## 部品変更

### Armadillo-400シリーズ、Armadillo-200シリーズのLED変更について (更新情報)

・ 資料1

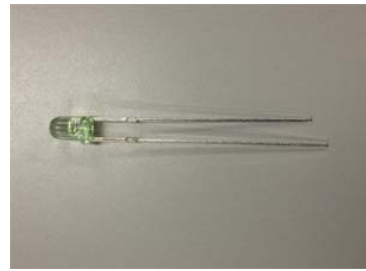
下記「対象製品」に該当する製品の基板本体に実装されているLEDを変更いたします。

変更前	変更後
部品型番	OSDR3133A	SLR-342VC3F
部品メーカー	OptoSupply Limited	ローム株式会社

変更前	変更後
部品型番	OSNG3133A	SLR-342MC3F
部品メーカー	OptoSupply Limited	ローム株式会社

項目	変更内容			
	項目	変更前	変更後	変更後
絶対定格	許容電力Pd	72mW	75mW	実使用上、特に問題になる点はありません。
	順方向電流 If	30mA	25mA	
	動作温度範囲	-30~+85°C	-25~+85°C	
電気的特性	順方向電圧 Vg	2.0V (@If=20mA)	2.0V (@If=10mA)	
	輝度	500mcd (typ, @If=20mA)	25mcd (typ, @If=10mA)	
外観仕様	プラスチックモールドの色が異なります。 <資料1>参照			
寸法仕様	形状、サイズ	φ3.0 x φ3.8 x L5.2mm tolerance : ±0.25mm	φ3.1 x φ3.8 x L5.2mm tolerance : ±0.2mm
